Acta de Junta de Aclaraciones

SEOP-LPN-FAFEF-013/2021

Obras de urbanización del Parque Industrial con RFE, en la localidad de Chetumal, Municipio de Othón P. Blanco Quintana Roo.

**NORMA OFICIAL MEXICANA NOM-034-SCT2-2003,
SEÑALAMIENTO HORIZONTAL Y VERTICAL DE
CARRETERAS Y VIALIDADES URBANAS.**

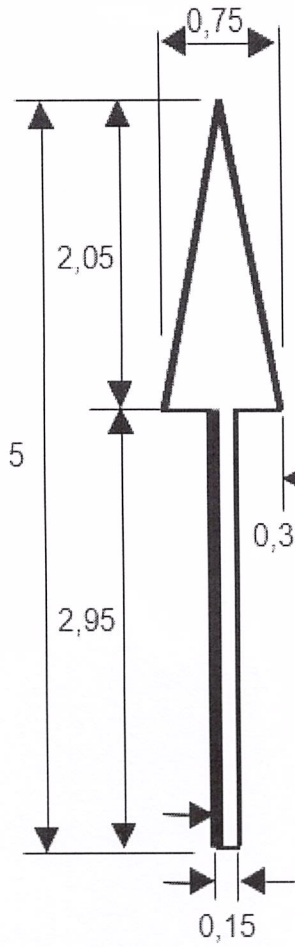
¿CUALES SON LAS DIMENSIONES A CONSIDERAR DE LAS FLECHAS YA QUE EL CONCEPTO ESTÁ POR PIEZAS?

SE ANEXA DETALLE.
